東海第二発電所

火災による損傷防止

(非難燃ケーブルの対応:コメント回答)

平成29年5月25日
日本原子力発電株式会社

図1 複合体設計・施工仕様

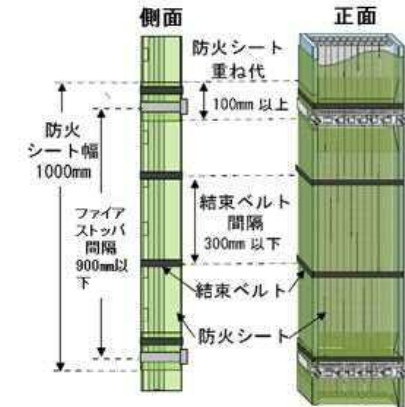
複合体の性能と確認試験の考え方について整理すること

- ・複合体試験として、IEEE383を適用できることを整理すること。
- ・試験条件について、定量的に示すこと
- ・試験条件の選定の考え方について、何に着目して選定したのか整理すること。

設計目標	設計項目	設計の考え方	確認事項	確認方法	判定基準
I. 外部の火災に対する難燃性能	難燃ケーブルと同等以上の難燃性能	(1) 自己消火性	ケーブル単体の自己消火性を確保	ケーブルの発火を模擬する内部の火災にて確認	
		(2) 耐延焼性	燃焼の3要素のうち熱(火災)を遮断	① 防火シートの遮炎性の維持 a. 実機火災荷重を考慮した防火シート加熱試験 (ISO834 加熱曲線) b. 防火シート重ね部加熱試験 (建築基準法遮炎性試験)	防火シート損傷、火災噴出がないこと 防火シート重ね部からの火災噴出がないこと
		【設計/施工仕様】(図1) ◆ 非難燃ケーブル、ケーブルトレイを不燃材の防火シートにより被覆 ◆ 防火シート重ね代の形成 ◆ 結束ベルトによる防火シートの固定		② 難燃ケーブルと同等以上の耐延焼性	難燃ケーブル耐延焼性試験 (IEEE383) の燃焼条件によるケーブル損傷長比較 ケーブル損傷長が難燃ケーブル未満
II. 内部の火災に対する難燃性能	難燃ケーブルと同等の難燃性能	(1) 自己消火性	ケーブル単体の自己消火性を確保	非難燃ケーブルの自己消火性	難燃ケーブルの自己消火性確認試験 (UL 1581 VW-1)

(2) 耐延焼性	燃焼の3要素のうち酸素量を抑制	① ケーブルの延焼停止 ② 防火シートによる酸素量抑制空間の維持	難燃ケーブル耐延焼性試験 (IEEE383) の燃焼条件による試験 過電流発火模擬による防火シートの健全性確認
		【設計/施工仕様】 ◆ 防火シート/ファイアストップによる酸素量抑制空間の形成 (図2) ◆ 防火シートの密着施工による複体内酸素量の抑制 (図2)			ケーブルの延焼が停止する(燃えとまる)こと 外部からの酸素供給パスとなる防火シートの損傷がないこと
III. 難燃性能に対する設計余裕	想定外の不完全状態に対しても耐延焼性を確保	(1) 不完全状態での耐延焼性	施工不良、傷等の実機状態の不確かさを考慮しても難燃ケーブルと同等の耐延焼性を確保	① ファイアストップ1箇所脱落状態におけるケーブルの延焼停止 (図3) ② 防火シートのずれ	難燃ケーブル耐延焼性試験 (IEEE383) の燃焼条件による試験 ケーブルの延焼が停止する(燃えとまる)こと
		【設計/施工仕様】 ◆ ファイアストップ1箇所の脱落状態を仮定しても、IEEE383に基づく難燃ケーブルの耐延焼性試験の判定基準 6ft (約 1800mm) を満足するようにファイアストップの設置間隔を 900mm に設定 (図1)			
		【防火シートのずれ】 【防火シートの傷】

試験条件の考え方

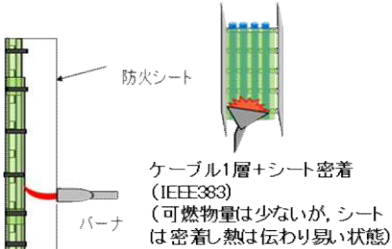
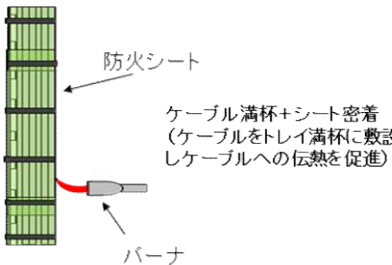
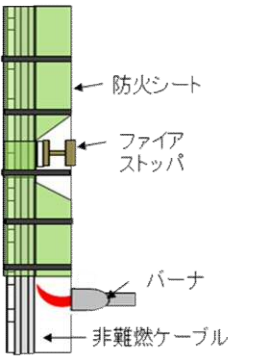
◆試験条件の選定の考え方について、何に着目して選定したのか整理すること

- ◆ 外部の火災によるケーブルの熱損傷は、シート近接ケーブルの限定的な範囲
- ◆ ケーブルの発火(内部の火災)による延焼範囲は熱損傷に比べ広範囲に及ぶ
- ◆ 防火シートの不完全状態では内部の火災の燃焼形態となる
- ◆ このため、内部火災の延焼範囲の抑制に重点を置いた実機施工を選択

ケーブルとシートを密着させ実機条件を模擬
(ケーブル量が多い側はトレイ満杯にケーブル敷設)

ケーブルとシートを密着させ実機条件を模擬

複合体内部の空気量の不確かさは、シートを太鼓巻き
(ファイアストッパ部以外)にすること考慮

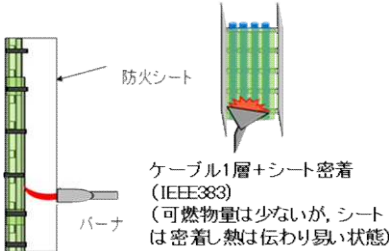
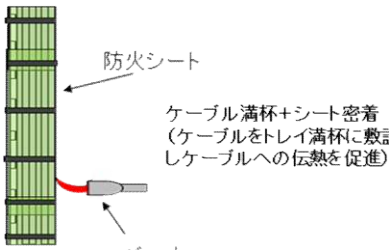
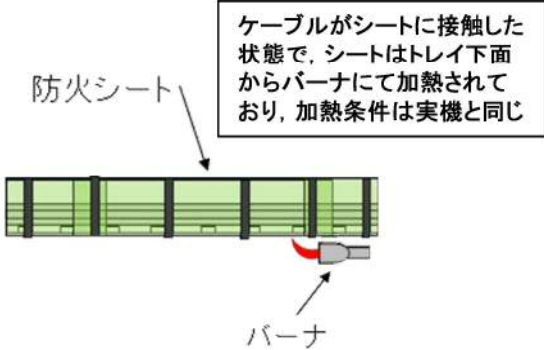
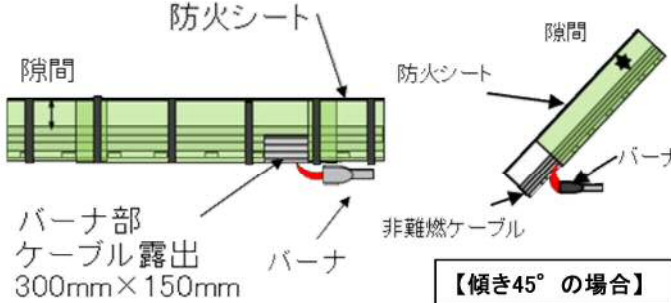
試験したモデルが十分な保守性をもっているか説明すること

◆ 最も延焼条件の厳しい垂直トレイに対する具体的な試験条件(概要)は以下のとおり

垂直トレイ (45° を超えるもの)	試験条件
実機施工範囲	実機状態模擬
 ケーブル1層 +シート密着 (ケーブル量少)	 防火シート ケーブル1層+シート密着 (IEEE383) (可燃物量は少ないが、シートは密着し熱は伝わり易い状態) バーナ
 設計最大値 +シート密着 (ケーブル量最大)	 防火シート ケーブル満杯+シート密着 (ケーブルをトレイ満杯に敷設しケーブルへの伝熱を促進) バーナ

垂直トレイ (45° を超えるもの)	試験条件	
実機施工範囲	実機模擬状態	ばらつき(空気量)を考慮した保守的な状態
 ケーブル1層 +シート密着 (ケーブル量少)	 防火シート ファイア ストップ バーナ 非難燃ケーブル	 防火シート ファイア ストップ バーナ 非難燃ケーブル
 設計最大値 +シート密着 (ケーブル量最大)	 ケーブル満杯+シート密着 (可燃物量が最大で、シートは密着しており、酸素が少ない状態)	 ケーブル満杯+シート密着せず(太鼓巻) (可燃物量が最大で、空気量が多く延焼し易い条件)

※外部火災について、ケーブルとシート間に隙間を設けた試験も実施しているが、外部火災については空気量が熱の伝達を抑制するため掲載した試験条件より損傷距離は短い

＜結束ベルトのズレ発生のメカニズム＞

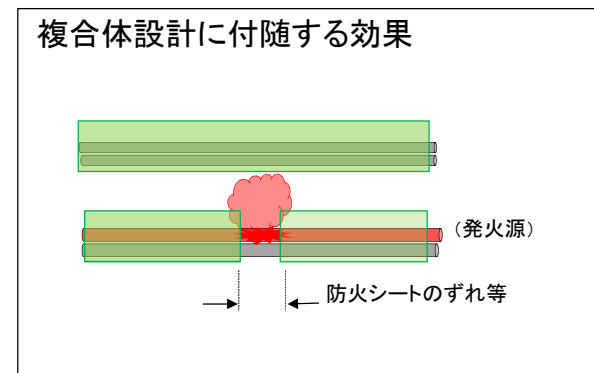
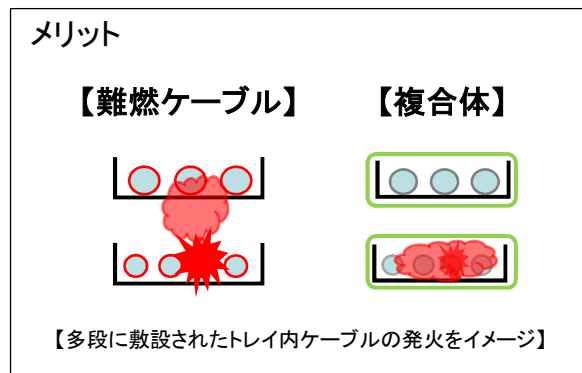
加振試験について、試験モデルの妥当性について説明すること

- 加振試験は、最もサポート間隔が大きく、面外への変形が大きい直線トレイにて加振試験し、防火シート及び結束ベルト、ファイアストッパが外れないことを確認

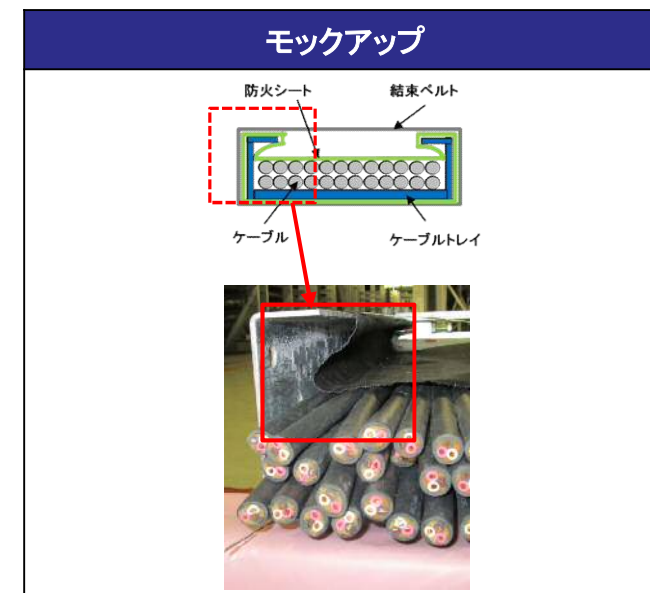
多段積トレイの遮炎性の優位性を整理すること

- 東海第二のケーブルトレイ敷設状態を踏まえると、代替措置は複合体が設計仕様を満足する状態であることを前提に、防火シートの遮炎性により火災影響範囲を限定できる優位性がある。

具体的には、複合体の遮炎性により、下段トレイ敷設ケーブル火災が上段トレイ敷設ケーブルへ延焼することを抑制する効果がある。また、上段トレイの防火シートの遮炎性により上段トレイ敷設のケーブルへの延焼が抑制される。
